**Ferme éolienne de Champniers La Chapelle Bâton SAS**

# Réponse à l'avis de la MRAE pour la Ferme éolienne de Champniers La Chapelle Bâton

Janvier 2023

**Autorisation Environnementale - Ferme éolienne de Champniers La Chapelle Bâton (86)**

**Projets envisagés dans la zone 14 « Centre ex Poitou Charentes », S3REnR Nouvelle Aquitaine, Février 2021 »**

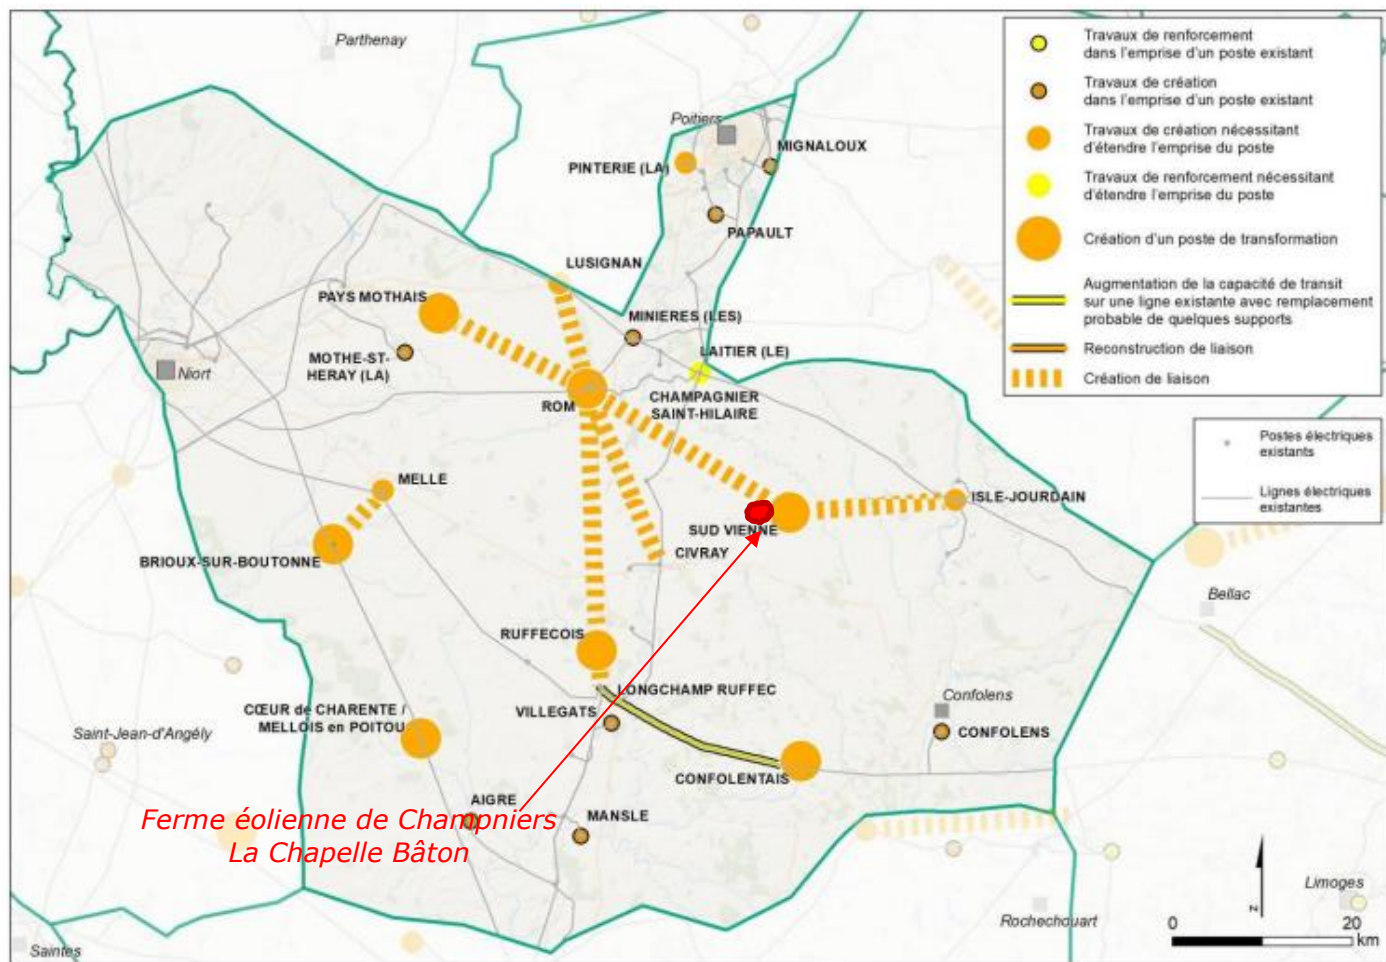
**La MRAe recommande de compléter l'analyse des effets cumulés en identifiant dans l'étude d'impact les autres projets connus et en justifiant davantage l'absence de leur prise en compte dans l'analyse. La MRAe souligne en particulier que les projets photovoltaïques devraient être pris en compte, notamment concernant les effets cumulés sur les possibilités de raccordement au réseau public d'électricité.**

**« 6.5 Effets cumulés sur les possibilités de raccordement au réseau public d'électricité**

*Les effets cumulés sur les possibilités de raccordement au réseau public de distribution, sont l'objet des S3REnR (Schéma Régional de Raccordement au Réseau des Energies Renouvelables), qui recensent les gisements, et prévoient les nouveaux aménagements et adaptations de réseau pour accueillir les énergies renouvelables à long terme.*

*Le projet de Ferme éolienne de Champniers La Chapelle Bâton, et autres projets d'énergie renouvelable à proximité (éolien et solaire), seront donc intégrés au S3REnR Nouvelle Aquitaine. Ce dernier a été approuvé en février 2021.*

*En l'occurrence l'ensemble des gisements recensés dans le secteur du sud Vienne, nécessiteront la création du poste source Sud Vienne 225 kV, raccordé en antenne sur le poste existant de Rom (79) par une liaison souterraine d'environ 30 km. Les impacts des câbles souterrains sont limités au maximum en empruntant en priorité le domaine public, à savoir les accotements des routes. Il sera équipé d'un transformateur 225/20 kV, et disposera d'une capacité réservée à l'horizon 2030 de 80 MW.*

*Une première adaptation de ce S3REnR est à l'étude et devrait entrer en vigueur en 2023, mais ne concerne pas la zone ci-après.*

**Aucun effet cumulé significatif sur les possibilités de raccordement n'est attendu.**

Superposition des aménagements sur la cartographie de synthèse des enjeux liés aux habitats naturels recensés sur le site d'étude (Volkswind, ADEV Environnement)

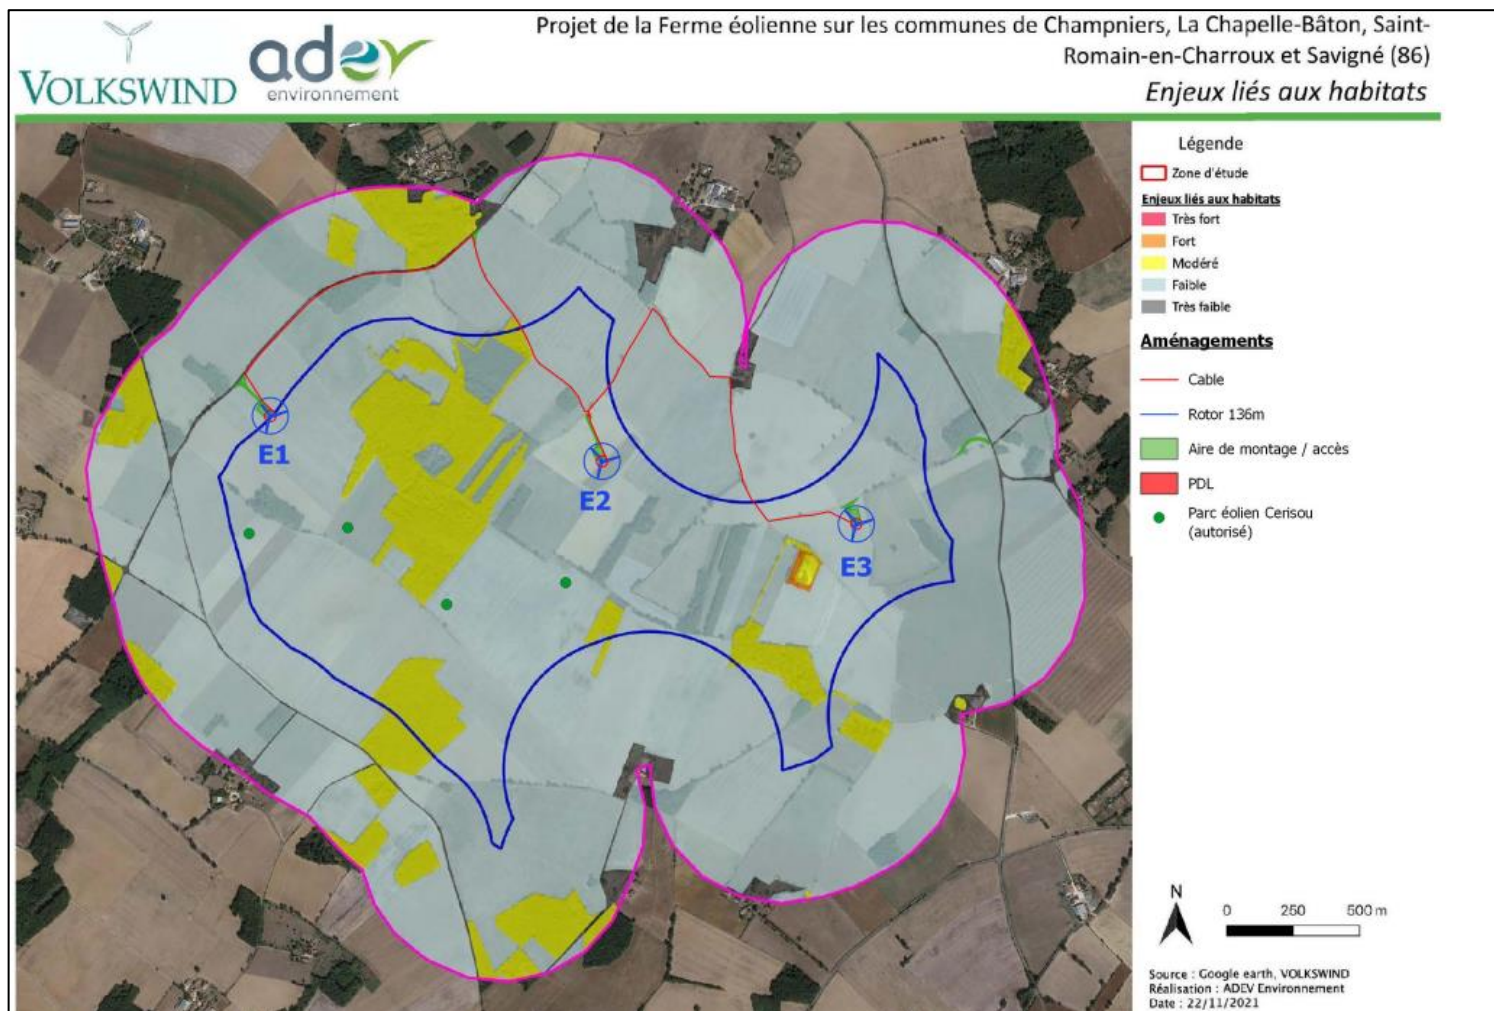
**La MRAe recommande de compléter le dossier concernant l'implantation d'une base-vie en phase de chantier : localisation et caractéristiques (dimensions, réseaux...) envisagées, impacts environnementaux liés à cette implantation, mesures d'évitement et de réduction prévues.**

Au regard des modèles de turbine envisagés, les préconisations sont de 1300 m<sup>2</sup> (20m minimum de large) pour les bases vie Vestas, et environ 920 m<sup>2</sup> pour les bases vie Nordex. La base vie accueillera des containers de stockage, des bennes, des outillages de levage, et des bureaux pour les acteurs du chantier.

Les bases vie doivent être dessinées et dimensionnées au cas par cas, et validées avec le constructeur (Vestas ou Nordex). En effet, comme indiqué dans les spécifications « La localisation et le dimensionnement de la base vie avec représentation sur plan devra faire l'objet d'une validation en accord entre les parties » (*Cahier des charges, Spécifications Vestas France pour la conception des aménagements pour la livraison et le montage des éoliennes Vestas, VER 11C SPCWRA01, 26/08/2021*).

A ce stade, son emplacement n'est donc pas définitivement arrêté, néanmoins, les parcelles envisagées sont celles disposant d'accords foncier, à savoir les parcelles d'implantation des aménagements (éoliennes, pistes d'accès, pan coupés d'accès au site). Comme en témoigne la carte page suivante de superposition des aménagements avec la synthèse des enjeux liés aux habitats naturels recensés sur le site d'étude, tous ces emplacements envisagés sont situés sur des secteurs aux enjeux liés à l'habitat **faible**. De plus, ils n'ont pas été recensés comme des zones humides.

Par ailleurs, l'impact lié à cette base vie est temporaire, puisque cette surface sera remise en état à la fin de la phase chantier. De plus, cet aménagement sera également intégré au suivi écologique de chantier.

**Superposition des aménagements sur la cartographie de synthèse des enjeux liés aux habitats naturels recensés sur le site d'étude (Volkswind, ADEV)**

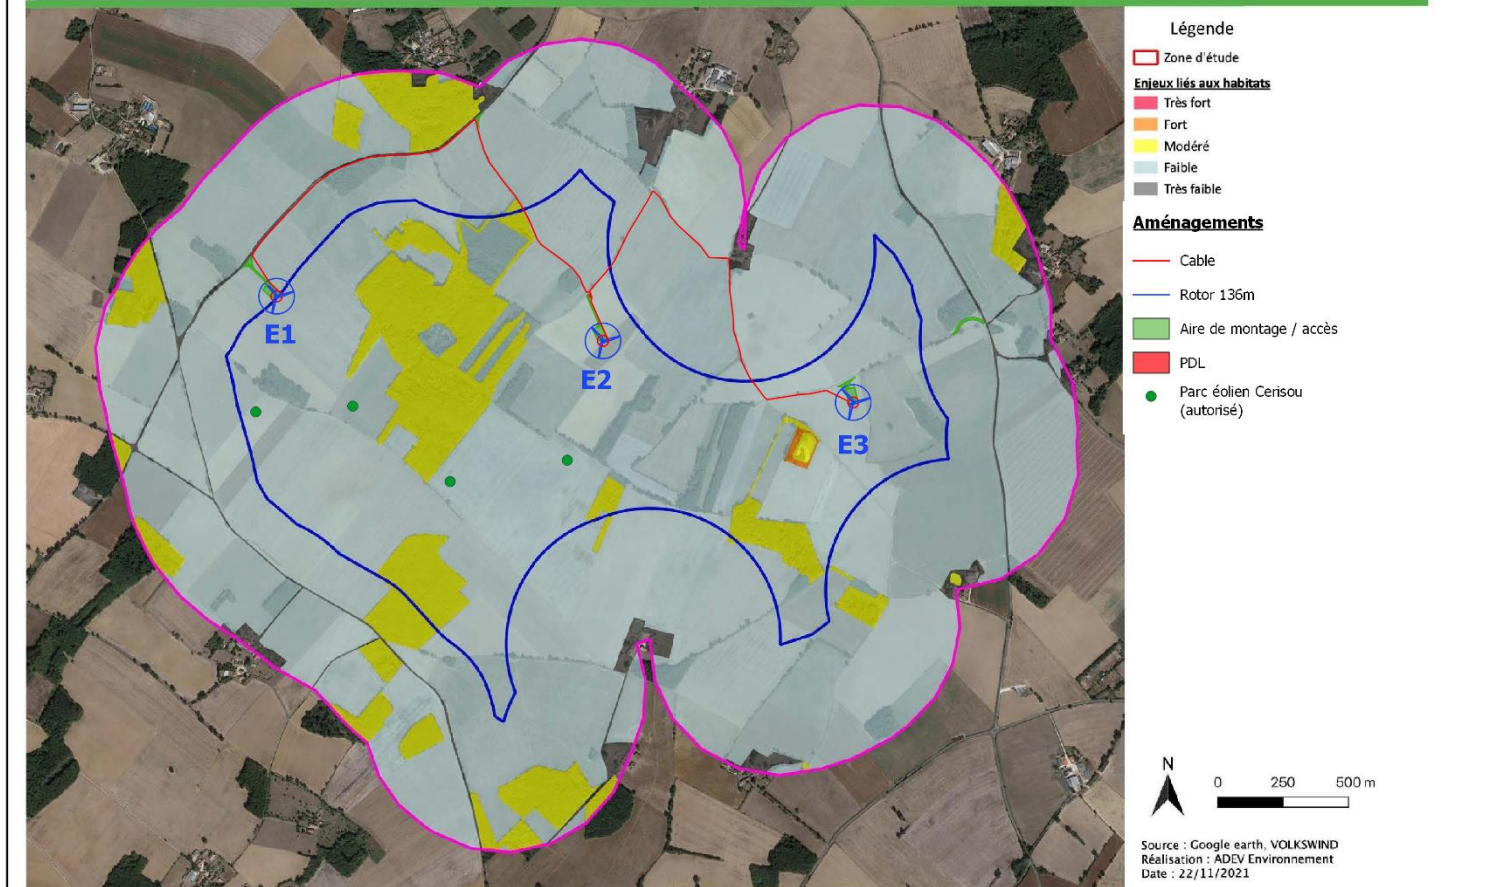
**La MRAE demande de justifier du choix de l'implantation des éoliennes à moins de 200 m en bout de pales des haies et lisières, au regard des enjeux et des recommandations concernant les chauves-souris.**

Il apparaît que le minimum statistique de l'activité chiroptérologique est atteint dès 50 m des lisières, tout comme le confirme une étude (*Kelm, Lenski, Toelch et Dziock, 2014*). Au-delà de cette distance, le nombre de contacts diminue très rapidement jusqu'à devenir faible à plus de 100 mètres comme le montre *Barataud et al. (2012)*, dans son étude sur la fréquentation des prairies (tous écotones confondus). Ainsi, l'implantation retenue, a été étudiée pour que les éoliennes s'écartent au maximum du réseau de haies et de lisières afin d'éviter tout surplomb des pales par rapport à ces éléments.

D'ailleurs, il est rappelé dans le diagnostic chiroptérologique des projets éoliens terrestres de la SFEPM (février 2016) : « qu'une distance de sécurité minimum de 200m par rapport aux éléments arborés doit être respectée pour éviter tout survol d'éolienne. Cette distance préventive peut être modulée, mais sous réserve que les choix retenus s'appuient obligatoirement sur des études sérieuses sur les effets de chaque lisière sur l'activité des chauves-souris et que des

mesures de réduction soient retenues (type régulation) ». Cette distance peut donc s'adapter au contexte naturel et observations faites lors du diagnostic écologique.

Dans le cas du projet de Ferme éolienne de Champniers La Chapelle Bâton, une éolienne est située à plus de 200 m, une à plus de 150 m, et une troisième à plus de 100 m. Elles sont situées au sein des cultures gérées intensivement, à l'exception de l'éolienne E01 qui se situe au sein d'une prairie qui semble de moindre intérêt au regard de l'activité chiroptérologique majoritairement faible, et dont le niveau d'enjeu a été qualifié de faible. De même, l'implantation, les chemins d'accès et les plateformes ont été créés au sein de parcelles dont le niveau d'enjeux des habitats est faible.

Figure 93 : Méthode de détermination du mode d'abattage des arbres à cavités favorables aux chiroptères

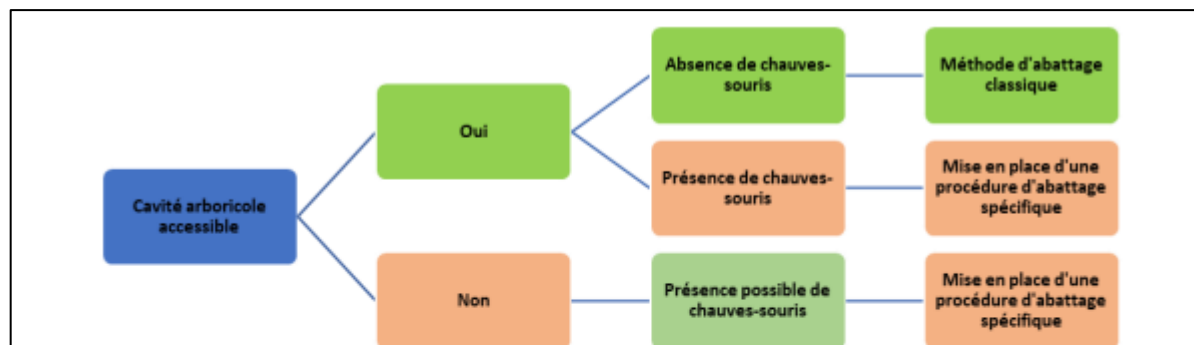
**La MRAE recommande de prévoir une mesure de compensation concernant les chauves-souris voire les coléoptères suite à l'abattage de ces deux arbres et d'ajouter une mesure de réduction concernant l'élagage de branches en cas de réalisation.**

Pour les arbres à cavités impactés, un protocole d'abattage sera mis en place afin de réduire les risques de mortalité d'individus lors de cette opération.

Une vérification des cavités en journée à l'aide d'un endoscope sera réalisée les jours précédents l'abattage, ainsi qu'un inventaire acoustique en sortie de gîte afin de vérifier l'absence d'individu.

Les cavités des arbres porteurs de chauves-souris seront bouchées par le coordinateur environnemental afin de rendre le gîte inaccessible pour les chauves-souris la nuit précédant l'abattage dans la mesure du possible. En cas de cavité inaccessible la procédure d'abattage spécifique sera mise en place.

La procédure d'abattage spécifique s'orientera vers un abattage de l'arbre préférentiellement au mois de septembre, la chute de l'arbre pourra être ralenti par le bras mécanique d'une pelle munie d'une pince mécanique (voir photo ci-après). Les cavités seront vérifiées une fois l'arbre au sol et sécurisé. En cas d'absence de chauves-souris l'arbre pourra être débitté immédiatement. En cas de présence de chauves-souris, l'arbre devra être conservé au sol au moins une nuit afin que les chauves-souris puissent s'échapper. Une nouvelle vérification des cavités sera réalisée par un chiroptérologue afin de s'assurer de l'absence d'individu avant le débittage de l'arbre.
